TMF MKB OMA Cykel- og Vejprojekter 1

Intern høring - Backersvej, fase 2

HØRINGSSVAR, MOVIA

HØRINGSSVAR, TÅRNBY KOMMUNE

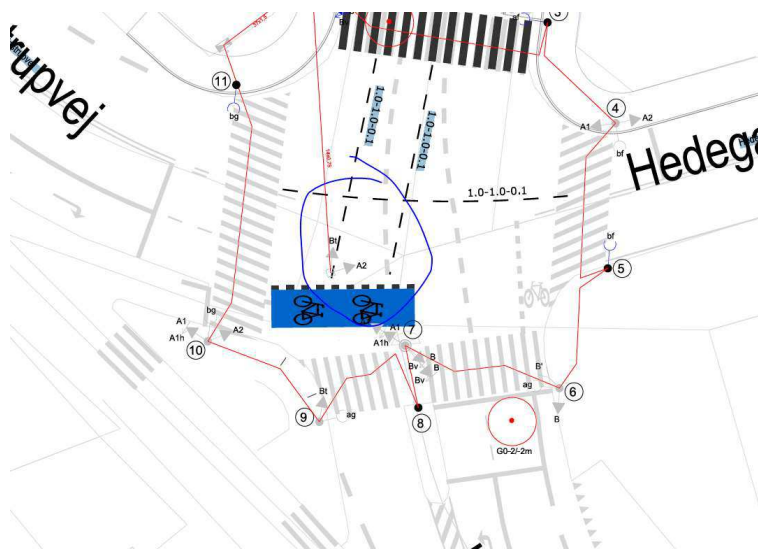
Jeg har ingen kommentar. Jeg går ud fra at der er tegne fejl jf. nedstående billede.
B1/B2 kan ikke placeres midt i krydset.
